Merknadsskjema

Plannamn	Reguleringsplan for Langeland B5,gnr. 324 bnr. 7, 90 mfl.
Arealplan-ID	1256 2016 0001
Saksnummer	15/2989
Utarbeida av	ABO Plan & Arkitektur AS
Sist revidert	18.11.2023

Merknadsskjema – Offentleg ettersyn

Merknadskart – offentlig ettersyn 30.03.2021 – 10.05.2021

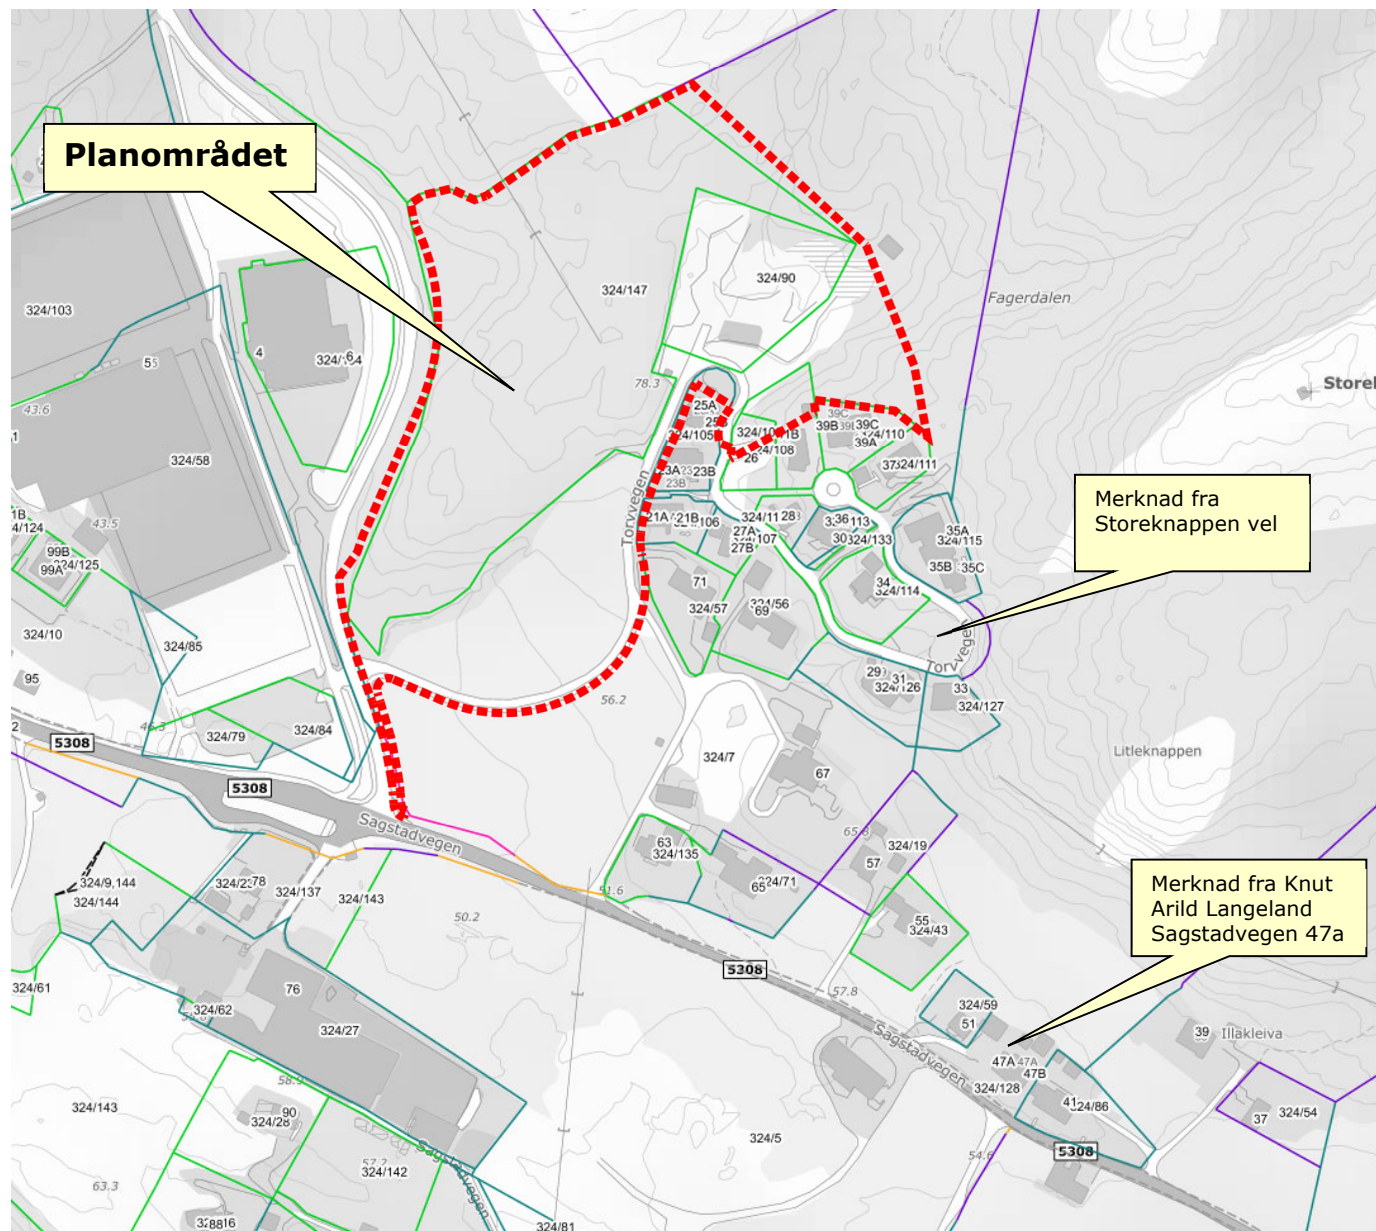
Nr.	Avsendar	Hovudpunkt i merknad/uttale	Forslagsstillars kommentar	Endringar		
				Kart	Føresegner	Planomtale
Private merknader:						
1	Knut Arild Langeland Sagstadvegen 47a Gnr. 324 bnr. 5 05.05.2021 Dokumentnummer:	1. Synar til at planområdet ligg tett opptil grensa til deira eigedom som er ein gard i drift. Dei har planar om å utvide drifta til områda Fagerdalen, Storeknappen, Litleknappen mm. Dei hadde tidlegare tilgang til denne delen av eigedomen via området Torvvegen som i dag er utbygd. Alternativ tilgang vart lagt via B5 og skogsvegen som er i forlenging av veg SV5 (no nemna f_V4) i plankartet. 2. Ber om å få tinglyst vegrett til deira eigedom på vegane o_SKV1 og f_SV5 (no nemna o_KV1 og f_V4).	1. Vert teke til orientering. Tilgangen kan oppretthaldast via f_V4. 2. Merknaden gjeld privatrettsleg avtale, som ikkje vert omfatta av reguleringsplanen.			
2	Storeknappen Vel v/Kjartan Storsæt (leiar) 07.05.2021 Dokumentnummer:	1. Syner til at det er etablert midlertidig sandleikeplass for Torvvegen på området ved BB1 som følge av tidlegare forseinka etablering av sandleikeplass på område F1 i reguleringsplan for Langeland og at det også i dette reguleringsforslaget er indikert sandleikeplass innanfor BBB1 (no nemnaBB1). Meiner omfanget av denne nye leikeplassen også bør ta omsyn til brukarar frå eksisterande bustadfelt. Leikeplassen vart godkjent av Meland kommune hausten 2011. 2. Arealet for renovasjonsområde BRE1 (no nemna RA1) inngår allereie i eksisterande reguleringsplan for Langeland og kjem under verkeområdet for velforeininga Storeknappen Vel. I samband med utbygging av bustadfelt Langeland gard (no	1. Leikeplass F1 i gjeldande reguleringsplan for Del av gnr 24 Langeland, planID 4631 20031126 er ferdig opparbeidd og skal tene som leikeplass for det feltet. Uteoppfallsareal f_UTE3 i reguleringsforslaget, skal tilhøyre det framtidige feltet. Når BB1 er bygd ut med bustader og uteoppfallsareal, vil det vere høve for alle å nytte området, men det vil høyre til BB1. 2. Storleik på område for renovasjon er kontrollert og funnet stort nok for å kunne gjelde for både eksisterande og framtidig bustader. Revidert illustrasjonsplanen datert 18.11.2023 viser no 6 parkeringsplassar for gjesteparkering for nabofeltet i søndre del av BB1. I tillegg er det 5 gjesteparkeringsplassar for BB1 ved nedkøyringa til parkeringsgarasjen. 3. Ein reguleringsplan etter plan- og bygningslova er ein offentlig plan som fastsett korleis areala skal disponerast. For å gjennomføre reguleringsplanen kan det vere behov for å gjere privatrettslege avtalar, slik som i dette tilfelle. Tiltakshavar vil kontakte velforeininga vedk. dette. I planforslaget er veg o_KV1 foreslått som offentlig veg. Det inneber at når vegen er opparbeidd			X(2)

<u>Høyringsinstansar:</u>						
1	Vestland fylkeskommune 10.05.2021 Dokumentnummer:	1. Meiner planområdet ligg godt lokalisert for å fremme gang- og sykkelmobilitet i kvardagen. 2. Viser til Statens vegvesen si uttale til varsel om oppstart, kor dei kravde at det måtte etablerast eit separat tilbod for gåande og syklande langs fv. 244 (no fv. 5308) Sagstadvegen før bustadområdet kan byggast ut. Meiner rekkefølgekrava i punkt 3.11.1. a) (v/off. ettersyn) med krav om opparbeidd tilbod for gåande og syklande jf. vedteke reguleringsplan fv. 564 Frekhaugkrysset, inkl. utbetring av fv. 244, tek i vare dette kravet.	1. Vert teke til orientering. 2. Vert teke til orientering. I samråd med fylkeskommunen og kommunen er dette rekkjefølgekravet er justert litt til 2. gangs behandling. Det er no sett krav om at separat tilbod for gåande og syklande langs fv. 244 Sagstadvegen, frå kryss med Rosslandsvegen til kryss med Fosseskarvegen, skal vere på plass før det kan gjevast løyve til igangsetting av bustader og næringsbygg. Utbygging av infrastruktur i feltet kan skje parallelt med bygging av gang- og sykkelveg langs Sagstadvegen. 3. Vert teke til orientering. 4. Vert teke til følge. Er teke inn i rekkjefølgekrava. 5. Vert teke til orientering. 6. Vert teke til orientering. Steingard som ligg i grensa i nordvest blir ivareteke med 4 m byggjegrænse mot nabogrense. Her er det no teke inn	X(6)	X(6)

2	Statsforvaltaren i Vestland 10.05.2021 Dokumentnummer	1. Meiner plandokumenta er godt gjennomarbeidd, men har manglar kring sentrale vurderingar av naturmangfald. Statsforvaltaren har også merknad til vurdering/handtering av kantvegetasjon, landbruk og friluftsliv. 2. Har vore i kontakt med kommunen for å tilby eit dialogmøte, men har ikkje fått svar, og såg det difor som naudsynt å fremje motsegn til reguleringsplan innan fristen.	1. Vert teke til orientering. Til 2 gongs behandling er planforslaget oppdatert med ny vurdering av naturmangfald og tiltak er teke inn i plan og føresegn. 2. Vert teke til orientering. Etter offentleg ettersyn har det vore dialog med Statsforvaltaren for løyse motsegnspunkta og ein har kome fram til løysing Statsforvaltaren kan akseptere, jf. utgreiing i punkta under. 3. Vert teke til orientering. 4. Vert teke til følgje. Etter offentleg ettersyn har VA-konsulent Haugen VVA utarbeidd løysing med sedimenteringsbasseng som skal hindre avrenning til bekken i planområdet, som har avrenning vidare til Mjåtveitelva. Løysinga er kvalitetssikra av Rådgivende Biologer, som	X(4)	X(1)	X(1)

8	NVE 23.04.2021 Dokumentnummer	1. Viser til at det er ynskje om bistand frå NVE om skredfarevurderinga og oppheving av faresona sett i kommuneplan for Meland, og at det tidlegare har vore dialog knytt til skredfare og kvalitet på skredfarevurdering for planområdet. NVE vurderte i 2019 skredfarerapport utarbeidd av ABO Plan & Arkitektur AS og rådde kommunen til å få utarbeidd ein ny uavhengig rapport. Multiconsult har utarbeidd ein ny skredfarerapport, datert 17.01.2020, som friskmelder planområdet med omsyn til skredfare. NVE har ingen merknader til Multiconsult sin rapport, eller til konklusjonane i den. Skredfarevurderinga overprøver aktsemdområde, og då også	1. Vert teke til orientering. 2. Flaumvegar framgår av VA-rammeplanen, som skal leggjast til grunn for vidare detaljprosjektering og rammesøknad. Torvvegen o_KV1 og ny tilkomstveg o_KV2 er flaumvegar. For å hindre at flaumvatn forsvinn ut på stader kor stor skade vil oppstå, skal det byggast kantstein på begge sider langs desse vegane. Til 2. gangs behandling er flaumvegar vist i plankartet som føresegnområde #3 med tilhøyrande føresegner, jf. § 6.3.	X(2)	X(2)

Merknadskart – Avgrensa høyring 14.07.2022 – 25.08.2022

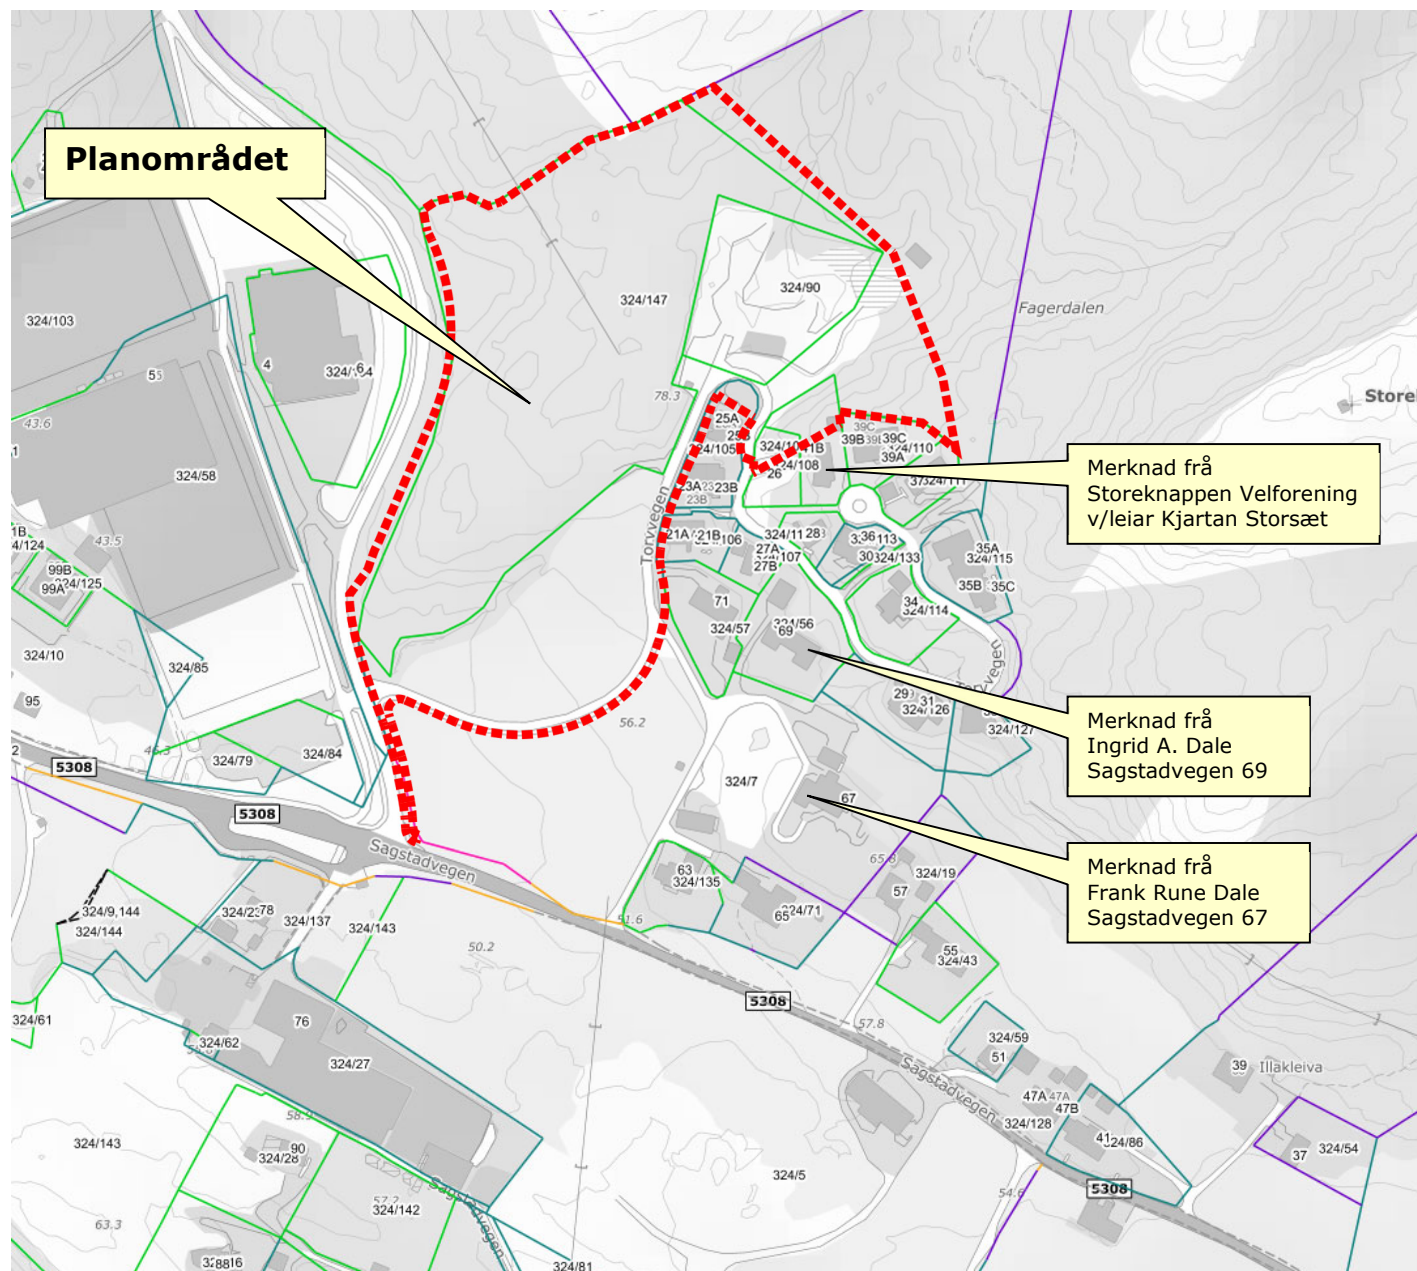
Nr.	Avsendar	Hovudpunkt i merknad/uttale	Forslagsstillars kommentar	Endringar		
				Kart	Føresegner	Planomtale
Private merknader:						
1	Ingrid A. Dale Sagstadvegen 69 5919 Frekhaug Gnr/bnr 324/56 01.08.2022	1. Dei har ikkje fått med seg at det tidlegare er vedtatt å stengje dagens avkøyrsl frå Sagstadvegen. Dei kan ikkje godta dette. Grunngevinga er at dei har ein bratt bakke opp til huset sitt, kor dei må ha fart for å kome opp, sjølv om ein brøytar og strør sand. Med det nye alternativet, vert det ein krapp sving der bakken deira startar, slik at dei vil miste all fart. Dette vil vere ei risiko ved dagleg bruk, men spesielt for utrykkingskøyretøy på glatte vegar. Dei har brukt mykje pengar på denne vegen og ser ikkje noko anna alternativ plassering. 2. Dei kan ikkje sjå å ha blitt informert om saka tidlegare.	1.-2. Vert teke til orientering. Må svarast ut av Alver kommune.			
2	Frank Dale Sagstadvegen 67 5918 Frekhaug Gnr/bnr 324/7 11.08.2022	1. Informerer om e-post sendt til Vestland fylkeskommune v/Hege Løtvedt, der det vart påpeikt at det er ein konflikt mellom rekkjefølgjekrava i detaljplanen for Langeland B5 og krava i reguleringsplan for Frekhaugkrysset og Fv 5308 om stenging av avkøyrsl for bebuarane i Sagstadvegen 63-71. 2. Kan ikkje akseptere at bygging av krysset SV6 (no nemna f_V5) og oppgraderinga av o_SKV1 og SV6 (no nemna o_KV1 og f_V5) vert gjort i fleire fasar. Meiner det bør gjerast som eit samanhengande prosjekt. Viser til e-post sendt til vegavdelinga i Vestland fylkeskommune: 3. Viser til at det i føresegnene for reguleringsplan for Langeland B5 står at	1.-5. Frank Rune Dale er grunneigar for gnr/bnr 324/7 kor avkøyrslsen som vert stengd i reguleringsplan for Fv. 5308 ligg. I tillegg er han grunneigar og tiltakshavar for dette reguleringsplanforslaget for Langeland B5. Merknaden gjeld informasjon om innspel han har send fylkeskommunen vedk. deira krav om rekkjefølgjeføresegn for utbygging av Langeland B5 i forhold til utbetring av fylkesvegen. 4.-5. Etter avgrensa høyring har det vore fellesmøte med Vestland fylkeskommune og Alver kommune. Fylkeskommunen har no akseptert at infrastrukturen i bustadfeltet kan opparbeidast parallelt med gang- og sykkelveg langs Sagstadvegen . Justert rekkjefølgjekrav 7.2.1.1 vert då slik: «Før det kan gjevast igangsettingsløyve av byggearbeid for bustader i BF1- BF6, BK, BB1-BB2 og næringsbygg i N/T i planområdet, skal separat tilbod for gåande og syklande langs Fv. 5308 Sagstadvegen, frå kryss med Rosslandvegen til kryss med Fosseskarvegen, vere opparbeidd jf. vedteke reguleringsplan , PlanID 1256 2017 0003. Opparbeiding av infrastruktur innanfor planområdet, så som		X(4. – 5.)

3	Storeknappen Velforening v/Kjartan Storsæt 29.08.2022	1. Dersom rekkefølgekrava i planen skal følgast, inneber det at det nye krysset SV6 (no nemna f_V5) der bebuarane i Sagstadvegen 63-71 skal køyre inn på Torvvegen ikkje kan byggjast før arbeida med oppgradering av fylkesvegen frå Frekhaug senter er ferdigstild. Dette må då ha som følge at det vert gjeve dispensasjon for bebuarane i Sagstadvegen 63-71 til å bruke eksisterande avkøyrsløse på fylkesvegen, dvs. krysse nytt fortau/sykkelsti for å kome inn på den nye fylkesvegen. 2. Dersom det vert gjeve dispensasjon frå rekkefølgekravet om at infrastrukturen for B5 først kan byggast ut etter at Frekhaugkrysset og fylkesvegen til Sagstad skule er ferdigstild, slik at det nye krysset SV6 (no nemna f_V5) vert bygga før resten av infrastrukturen i B5, vil vi krevje at heile vegstrekninga av o_SKV1 (no nemna o_KV1) vert oppgradert i samsvar med planforslaget og at denne strekning vert	1./3. Det vert vist til merknad frå Frank Rune Dale over. Tiltakshavar ønskjer at utbygginga går parallelt. 2. Vert teke til orientering. Sjå kommentar til merknad frå F.R. Dale over.

2	NVE 23.08.2022	1. NVE har ingen merknader til endringane i detaljreguleringsplan for Langeland B5. 2. Minner på oppmoding frå NVE sitt fråsegn til offentleg ettersyn av planen datert 23.04.2021. Der peika dei på at flaumvegane bør synast i plankartet, her under flaumvegar på overflata om lukka system skulle gå tett eller få for dårleg kapasitet.	1. Vert teke til orientering. 2. Til 2. gangs behandling er flaumveg vist i plankartet som føresegnområde #3 med tilhøyrande føresegner, jf. § 6.3.2.: «<i>Vegane o_KV1 og nedre del av o_KV2 skal ha kantstein på begge sider av vegen grunna funksjon som flaumveg, jf. VA-rammeplanen.</i>»	X(2)	X(2)	
3	Statsforvaltaren i Vestland 16.08.2022	1. Viser til brev frå kommunen datert 12.07.2022, der kommunen ber Statsforvaltaren om å vurdere å trekke	1./2. Vert teke til orientering.

motsegn til reguleringsplan for Langeland B5. Motsegna er knytt til vurdering og handtering av avrenning frå planområdet til Mjåtveitelva med kritisk trua elvemusling. 2. Statsforvaltaren mottok 18.02.22 eit revidert forslag til handtering av avrenning til Mjåtveitelva. Dei vurderte då at det er viktig at handtering av avrenninga vert sikra i føresegnene og at det vert tatt gjentatte representative vassprøvar og utarbeida eit forslag til vasskvalitet basert på dette. Planforslaget er no oppdatert med føresegn, rekkefølgekrav og oppdatert VA-rammeplan, på ein slik måte at Statsforvaltaren kan trekke motsegna til planen.				
--	--	--	--	--	--	--
